<b>ACLARATORIA No. 3</b>	
Nombre del Proyecto:	<b>Apoyo al Programa Nacional de Transmisión de Energía Eléctrica</b>
Fondos:	<b>Contrato de Préstamo 4598/BL-HO</b>
Proceso No:	<b>ENEE-59-LPI-O-</b>
Nombre del proceso:	<b>“Construcción de Ampliación de las Subestaciones: Miraflores, Láinez, Toncontín, Siguatepeque, Bellavista y Choloma, y de la nueva Subestación El Centro; y Construcción de Líneas de Transmisión 138 kV: Miraflores-Láinez y Bellavista-El Centro”</b>
País:	<b>Honduras, C. A.</b>
Fecha de Emisión:	<b>Mayo 10, 2021.</b>
Institución:	<b>Empresa Nacional de Energía Eléctrica (ENEE).</b>

La Empresa Nacional de Energía Eléctrica (ENEE), en atención a lo dispuesto en la **cláusula IAO 7.1** de la **Sección II “Datos de la Licitación”** del Documento de Licitación del proceso arriba descrito, por este medio, comunica a todos los oferentes interesados en dicha licitación, la **ACLARATORIA No. 3**, a través de la cual se da respuesta a un primer bloque de consultas recibidas, de conformidad con el detalle siguiente:

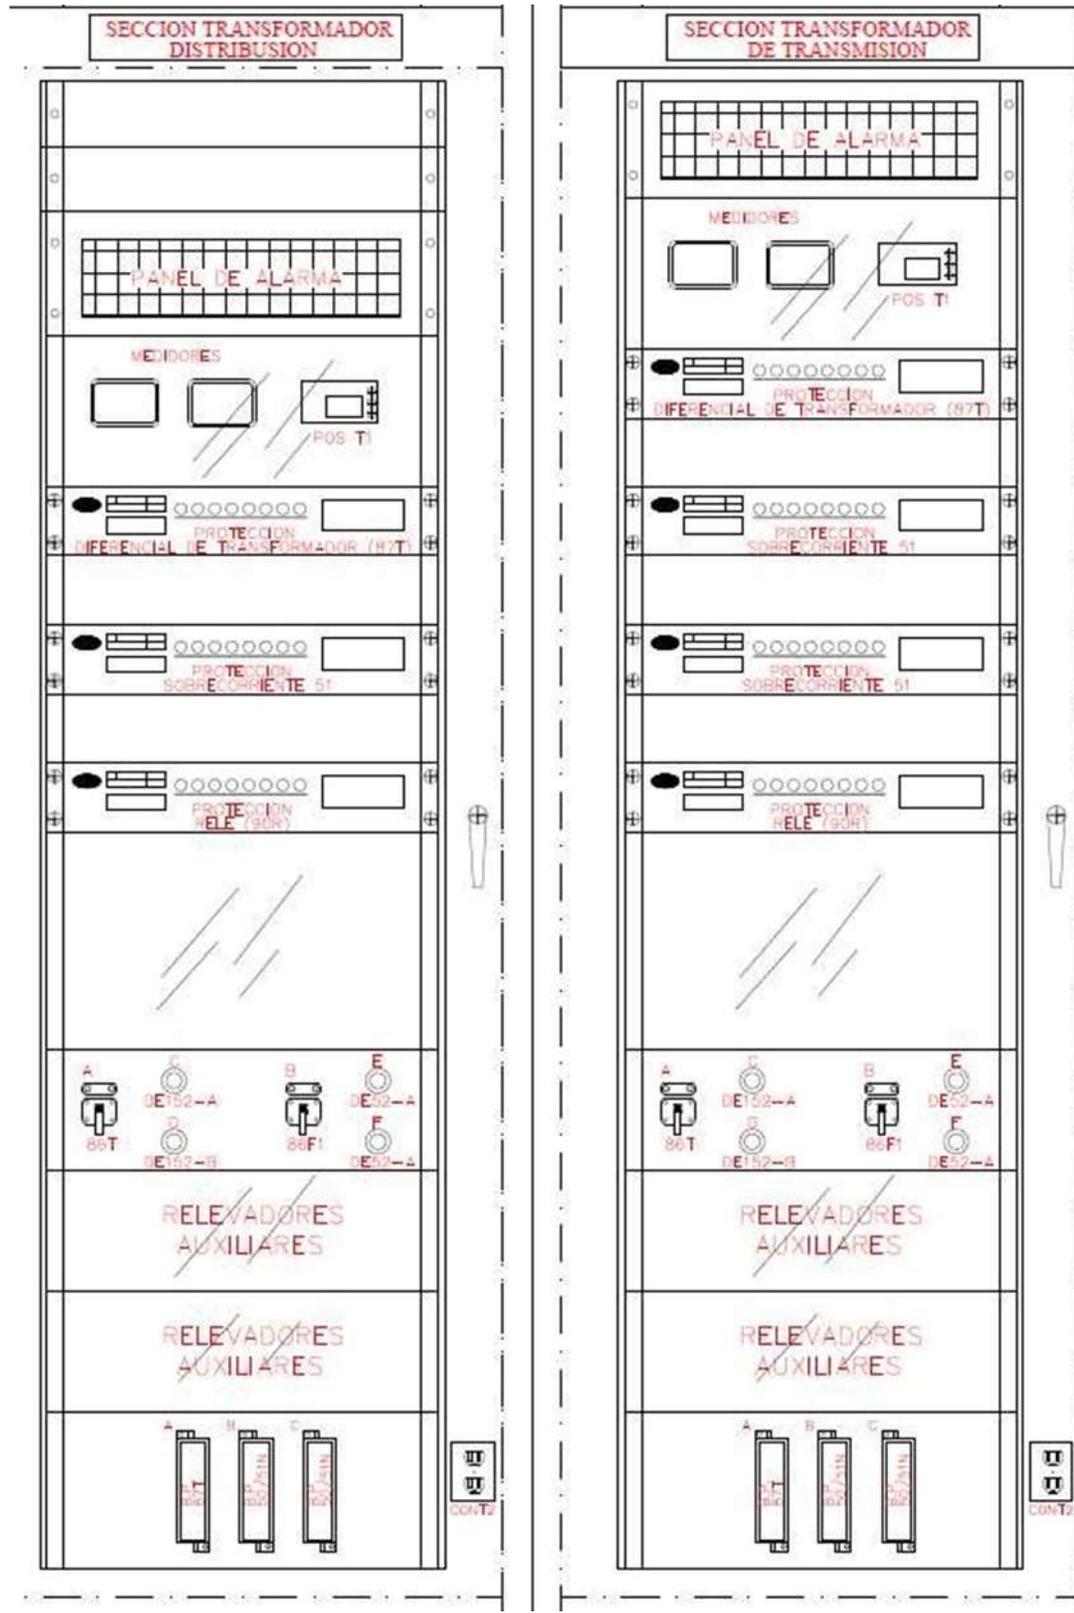
11. En el documento “LOTE 1 Alcance - Completo” Sección IV. Formularios de Licitación “” de la página 24 del suministro de gabinetes de mamparas de control y protección en la estación Miraflores, 16.1 se encuentra el gabinete de control y protección del transformador principal, y está escrito que se requieren dos gabinetes de pantalla. En el plano de la mampara “5. Detalle de Tableros PC&M Hoja 1 de 2” de la estación Miraflores, existen dos mamparas relacionadas con el transformador principal. ¿Se considera la configuración de acuerdo con la mampara de referencia? La configuración de los dos armarios pantalla del armario pantalla de referencia es básicamente la misma, la diferencia es que uno de ellos carece de protección contra sobre corriente. Confirme si está equipado con un gabinete o dos.

16.1	Gabinete de protección y control completo Para Transformador de Potencia
	<p>El Gabinete de protección y control (PC&amp;M) debe suministrarse completo Para el Transformador de Potencia de 138/13.8kV de 50MVA, suministrar e instalar sin limitarse a lo siguiente: Dos (2) Gabinetes tipo Swing Rack acceso frontal y posterior; estos tableros serán para ubicar el siguiente equipo y accesorios: Una (1) Protección primaria Diferencial para transformador potencia para Dos (2) devanados, Una (1) Protección secundaria de sobre corriente, Una (1) Protección (90R) regulador de tensión, Relevadores auxiliares, Blocks de prueba para protecciones, Block de prueba para medidores, Tres (3) Medidores Analizadores de Calidad de potencia con sus respectivas licencias instalar dos en lado de alta y Uno (1) en el lado de baja, medidor para la medición instantánea, Relés Supervisión de bobinas de Disparos, indicadores, perillas de control, anunciadores, botoneras, luces indicadoras, Block de Pruebas, Peinetas de Pruebas, Switch, Tablillas, fusibles, termo-magnéticos, Resistencias Calefactoras, lámparas para iluminación con interruptores automáticos, Tomas de fuerza, alambrado, y todos aquellos materiales y dispositivos misceláneos, para su instalación y operación adecuada, Nota: Si se diera el caso en la ingeniería presentada por el contratista y aprobada por la supervisión del proyecto, si los equipos solicitados en este apartado, se requiere más de Dos (2) Gabinetes el contratista debe incluir el o los gabinetes adicionales para la instalación adecuada de estos dispositivos e incluirlo en el precio de este apartado no se le reconocerá costo adicional, este tablero PC&amp;M será para para el nuevo transformador de potencia 138/13.8kV de 50MVA.</p>

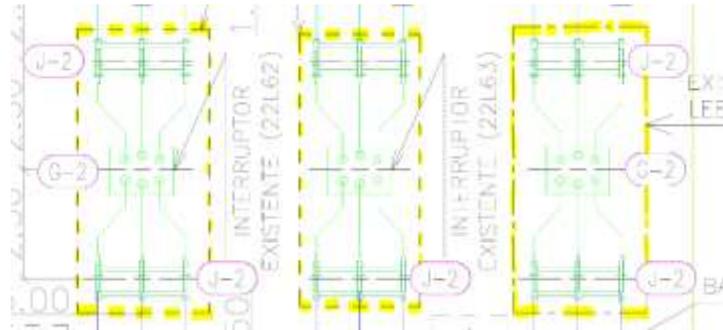
LOTE 1, SE LAÍNEZ. Favor dar respuesta a las siguientes consultas sobre la SE LAÍNEZ (LISTA DE CANTIDADES/PLANOS):

- **Ítem 3.1:** Hay una discrepancia entre estos planos: para el área de 138kV, en el Unifilar Simplificado se aprecian dos cuchillas asociadas al interruptor de 1200<sup>a</sup>, pero en Planimetría Disposición de Equipo Proyectado solamente se observa una. Aclarar.

- **Ítems 3.2, 4.1, 4.2:** La nomenclatura de Diagrama Unifilar Simplificado SE Laínez Hoja No.1 de 1 no coincide con Planimetría Disposición de Equipo Proyectado SE Laínez. Aclarar.

- **Ítem 4.4:** Existen 3 seccionadores señalados como “J-3” en Planimetría de Equipo Proyectado, pero en el listado de cantidades solamente se indican 2. Confirmar cantidad.

- **Ítem 12.2:** Se solicita Aislador Tipo Estación Para soporte de Barra en 34.5kv, sin embargo, no existe zona en 34.kv. Favor aclarar.
- **Ítem 18.1:** En Planimetría Disposición de Equipo Proyectado SE Laínez se indican 31 Luminarias (cantidad diferente a las 25 indicadas en la lista de cantidades). Confirmar cantidad. ¿Cuál debe ser la potencia de luminarias y cantidad de lúmenes a cumplir?

2. **Ítem 3.2,4.1,4.2.:** Se aclara, el unifilar simplificado solo representar la parte nueva como ser el equipo Metal Clad y el transformador de potencia con su equipo asociado, aunque el resto del equipo es nuevo y está indicado en la planimetría, no lo consideramos necesario representarlo en el unifilar simplificado ya que este equipo solo será reemplazo de los actuales indicados en dicha planimetría.

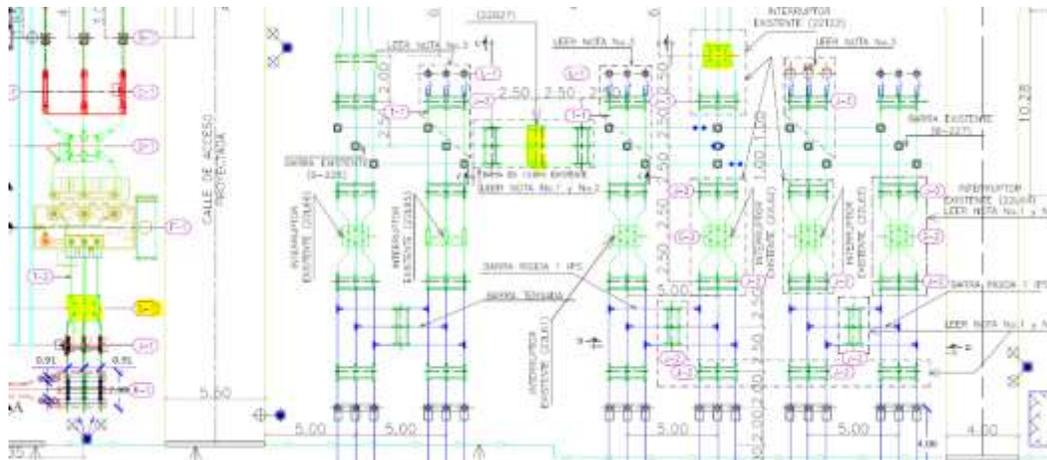
LOTE 1, SE LAÍNEZ. Por favor, confirmar que se incluyen en el alcance todos los equipos dentro de las áreas punteadas en los planos. Por ejemplo, en la imagen abajo serían 3 interruptores y 6 seccionadores. En este caso, por favor definir las Especificaciones Técnicas de los equipos sin etiqueta (G-2, J-2...) O aclarar si solamente aplican los equipos con etiqueta (G-2, J-2...). En este caso, en la imagen abajo serían 2 interruptores y 5 seccionadores.

Si es parte del alcance el suministro y obra de este equipo, y está contemplado en lista de cantidades.

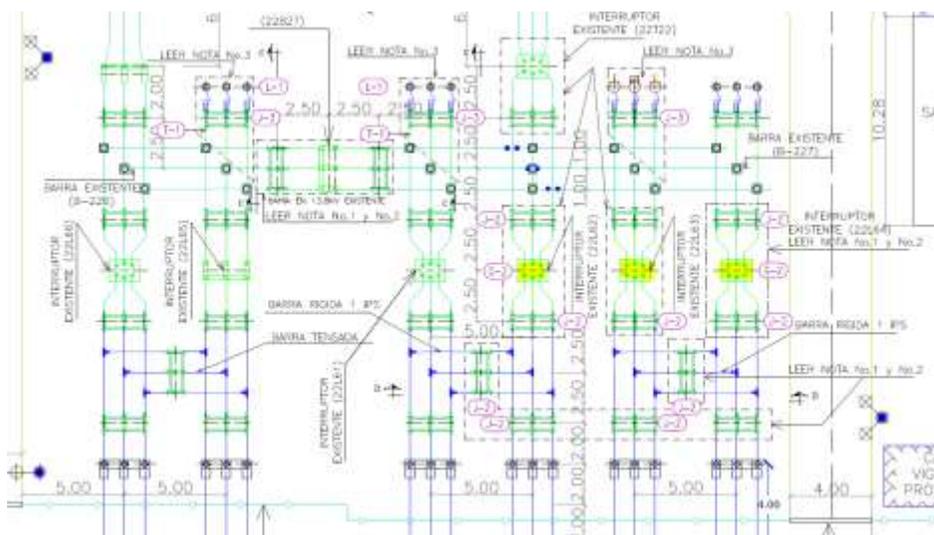
LOTE 1, SE LAÍNEZ. Por favor aclarar. Según la tabla de cantidades para la SE Láinez se solicitan 3 interruptores de accionamiento tripolar, tanque muerto de 2500 A., 13,8 kV. (Etiqueta G-1 en el plano).

Sin embargo, no aparecen definidos en el plano. Por favor confirmar si se tratan de los equipos marcados en amarillo en la imagen abajo. En caso afirmativo, entendemos que hay que sustituir un interruptor tripolar de tanque vivo por uno de tanque muerto.

Los interruptores en 13.8kV de 2,500 amperios a suministrar, uno será para reemplazar el interruptor actual asociado al transformador de potencia 69/13.8kV, el otro será para el reemplazo del interruptor actual de la barra principal de 13.8kV, y el interruptor asociado en lado baja del nuevo

transformador de potencia 138/13.8kV, debe ser eliminado del ítem 3.3, porque se ha decidido conectar el lado de baja del transformador al interruptor principal de barra del Metal Clad, **Referirse a la Enmienda No.3, Sección IV Formulario de Licitación lista de cantidades, Lote No.1, Subestación Laínez.**

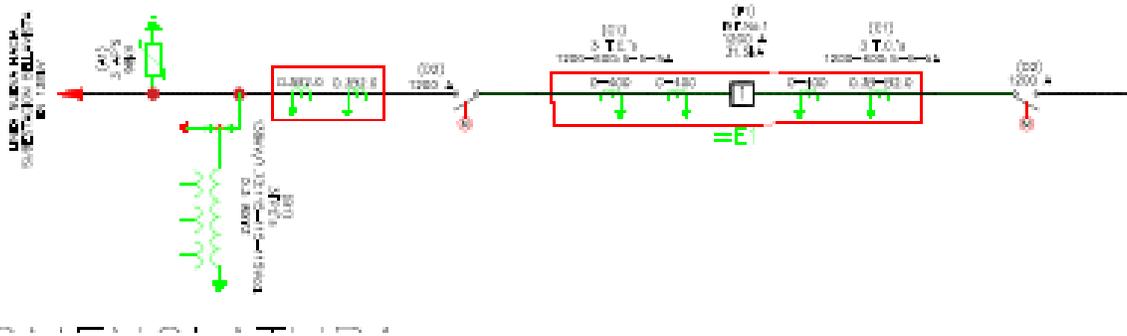
19	Panel de Control y Medición Completo (PCAM)			
19,1	Gabinete de protección y control completo Para Transformador de Potencia.		c/u	1
	El Gabinete de protección y control completo Para Transformador de Potencia de 138/13.8kV de 50 MVA debe suministrarse e instalarse sin limitarse a lo siguiente: dos (2) Gabinetes tipo Swing Rack acceso frontal y posterior, Una (1) Protección primaria Diferencial para transformador de dos devanados, Una (1) Protección secundaria, Una (1) Protección (90R), Un (1) Relé para Protección BF, Relevadores auxiliares, Controlador de Bahía UCB, Blocks de prueba para protecciones, Block de prueba para medidores, Tres (3) Medidores Analizadores de Calidad de potencia con sus respectivas licencias dos para instalar en el lado de alta y uno en lado baja tensión, Un medidor instantáneo, Relés Supervisión de bobinas de Disparos, indicadores, perillas de control, anunciadores, botoneras, luces indicadoras, Block de Pruebas, Peinetas de Pruebas, Switch, Tablillas, fusibles, termo-magnéticos, Resistencias Calefactoras, Alumbrado, Tomas de fuerza, alambrado, y todos aquellos materiales y dispositivos misceláneos, para su instalación y operación adecuada, Nota: Si se diera el caso si la instalación de los módulos y dispositivos, indicados en este ítem, se requiere más de Dos (2) Gabinetes el oferente debe incluir el o los gabinetes necesarios para la instalación adecuada de estos dispositivos e incluirlo en el precio de este ítem.

Se aclara, se requiere dos gabinetes, para instalar todos los elementos descritos en el numeral 19.1, y así los equipos tengan los límites de espacio adecuados y límites de enfriamiento, los dibujos solo son de referencia. El oferente debe considerar lo indicado en la Descripción del ítem, en cuanto a que, si por la cantidad de módulos y dispositivos, se requiere más de dos gabinetes por transformador, el oferente debe incluir el o los gabinetes adicionales necesarios y considéralo en el precio de su oferta para este ítem.

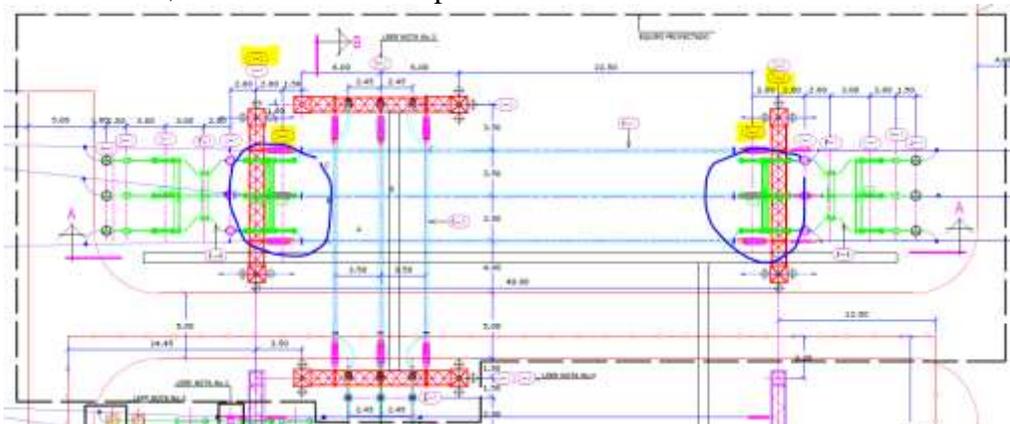
En la LISTA DE CANTIDADES, el Ítem 21: No se localizan en el plano las 2 Torres de Remate tipo DD (ítem 21,1) y tipo D (ítem 21,2). Por favor confirmar que es necesario cotizar los Ítems 21,1 y 21,2 de la lista de cantidades, y aclarar su ubicación en los planos.

En esta subestación de Siguatepeque, contamos con un espacio muy limitado para la ampliación del proyecto, y por tal razón no se están ubicando pórticos nuevos para salida de línea, la estructura con denominación A-2 es proyectada y se puede ver en plano de planta de equipo proyectado, esta torre de doble remate de tipo D de celosía, servirá para abrir la línea actual (L550), por lo que es necesario la cotización de la torre, cimentación, vestido y demás obras requeridas.
